OGGETTO: Procedimento di valutazione dell'impatto ambientale ai sensi del D.Lgs. 152/2006 come modificato dal D.Lgs. 4/2008. Progetto di coltivazione del giacimento di idrocarburi "Ombrina Mare" nell'ambito della procedura di conferimento della concessione di coltivazione in mare "d 30 B.C - .MD" sito al largo delle coste Abruzzesi.
Proponenti MEDOIL ITALIA S.p.a.

Ombrina Mare "d30B.C -MD" osservazioni in critica alle Integrazioni al S.I.A.
A cura dei Proff. Francesco Brozzetti e Francesco Stoppa dell'Università di Chieti,
Ing. Lorenzo Luciano (WWF Zona Frentana e Costa Teatina)

figura 22 – Estensione del cono di subsidenza dopo 20 anni nello scenario HIGH

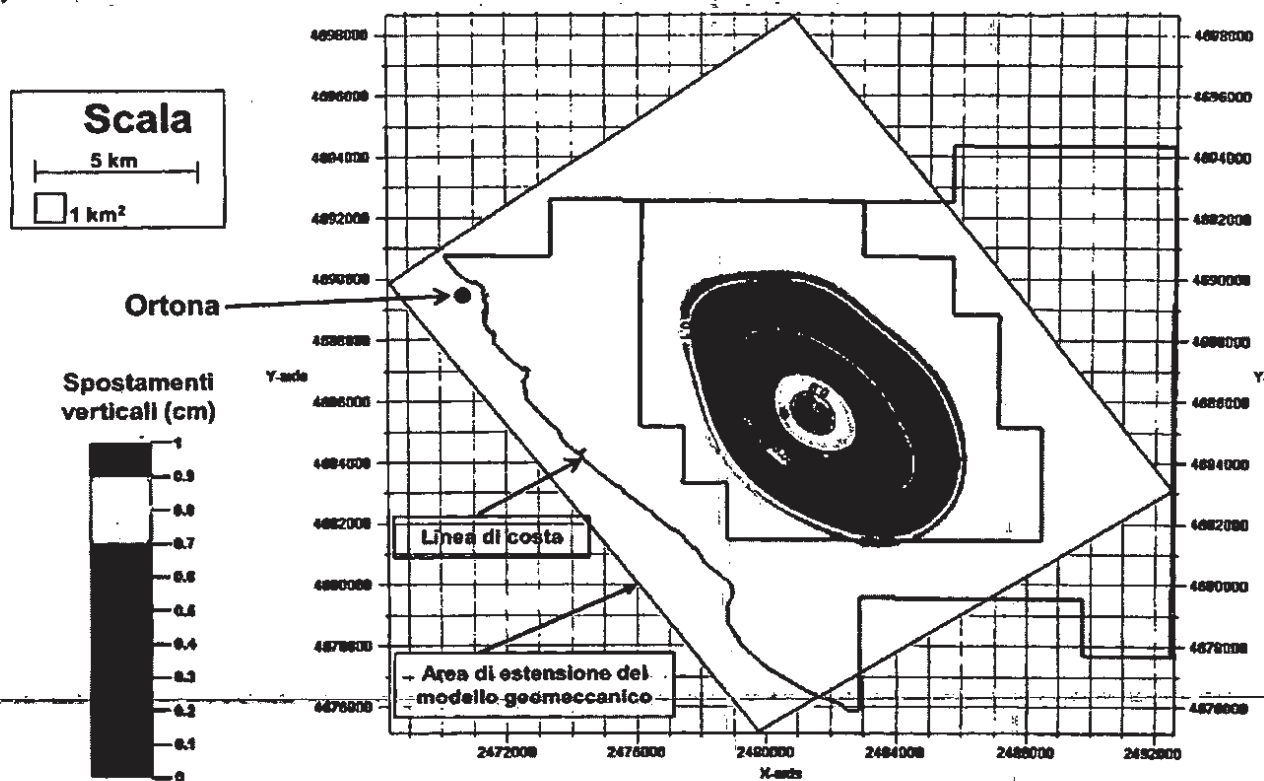
- Assumendo per veri gli studi sulla subsidenza prodotti dalla Medoilgas.
- L'ampiezza dell'area che sarà soggetta a subsidenza nell'intorno dell'impianto Ombrina Mare 2, supponendo una subsidenza di 0,1 cm (un millimetro!) per un'area di circa 40 km² (si noti che il valore di 0,1 cm è il più esterno della zona interessata che ha un gradiente che porta la subsidenza prevista dal proponente ad 1 cm nel punto centrale; 0,1 cm ed è quindi una ampia sottostima dei dati forniti).

- Considerando che l'area interessata dal fenomeno si affaccia su un tratto di costa di circa 20 km che si estende da Ortona a Casalbordino.
- Supponendo la presenza di un fronte sabbioso di 20 m lungo tutto il suddetto tratto di costa (si noti che le zone aventi tali caratteristiche sono solo una parte del litorale, per cui anche questo dato è ampiamente sottostimato).
- Considerando che la subsidenza non rimarrà tale ma attirerà sedimenti dalle zone confinanti e quindi - in carenza di sedimenti trasportati dai fiumi le cui quantità sono oggi estremamente ridotte dalle attività antropiche - innescherà un meccanismo di erosione della linea di costa.

- Essendo: $40 \text{ km}^2 * 0,1 \text{ cm} = 20 \text{ km} * 20 \text{ m} * 10 \text{ cm}$
- Si conclude che per "riempire" una subsidenza di un solo millimetro - ampiamente sottostimata rispetto alle stime del proponente stesso - occorre una quantità di sedimenti pari ad una striscia lineare di 20 km larga 20 m e profonda 10 cm.
- Per dare un'altra idea visiva delle dimensioni si può osservare che - supponendo una pendenza del litorale del 5% - uno sprofondamento di 10 cm della battigia dovuto ad una subsidenza di 1 millimetro ne provocherebbe un arretramento di 2 metri per un totale di $20 * 2 * 20 \text{ km} = 800000 \text{ m}^2$ pari a 80 ettari di spiaggia
